Ministero dell' Ambiente e della Sicurezza Energetica

Commissione Tecnica PNRR-PNIEC

Parere n. 138 del 16/03/2023

Progetto	<p>Istruttoria di Valutazione Impatto Ambientale nell'ambito del Provvedimento Unico in materia Ambientale ai sensi dell'art.27 del D.Lgs. 152/2006</p> <p><i>Progetto per la realizzazione di un impianto agrovoltaico, denominato "Corte San Marco" di potenza pari a 49 MW, unito alle relative opere di connessione alla RTN, da realizzarsi nel Comune di Rovigo (RO)</i></p> <p>ID_VIP: 8037</p>
Proponente	Agrovoltaica S.r.l.

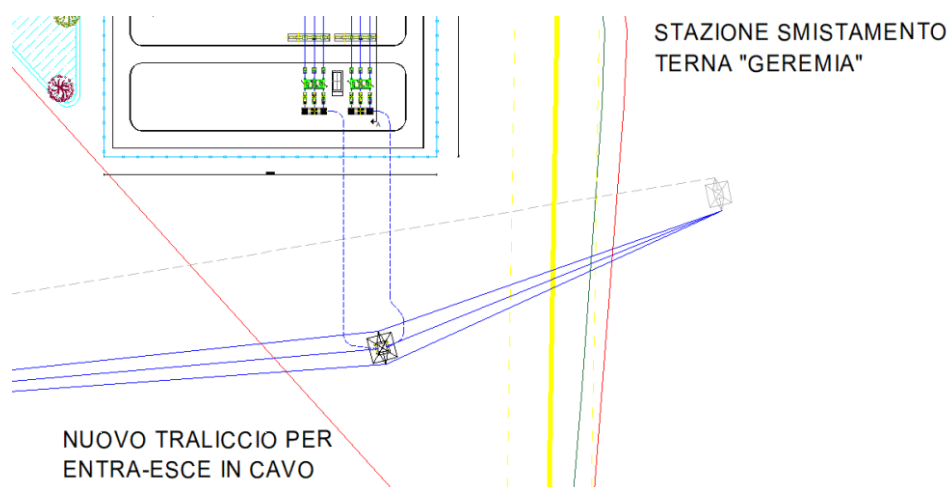
Vista la struttura compatta dell'impianto, ai fini di mantenere/potenziare la connessione ecologica, si ritiene necessario in progettazione esecutiva modificare il layout dell'impianto sviluppando un corridoio ecologico che divida l'area di impianto in due macro-aree ad est (campi 1, 3, 5, 7 e 9) e ad ovest (2, 4, 6, 8 e 10) dell'area di rispetto del metanodotto. Prevedere l'interruzione della recinzione a nord e sud del metanodotto fino a raggiungere il Canale Pestrina e creando quindi due recinzioni distinte per le due macro-aree, prevedendo nuovi accessi alle stesse (vedi schema di seguito con indicata nuova recinzione). Condizione Ambientale n. 2.
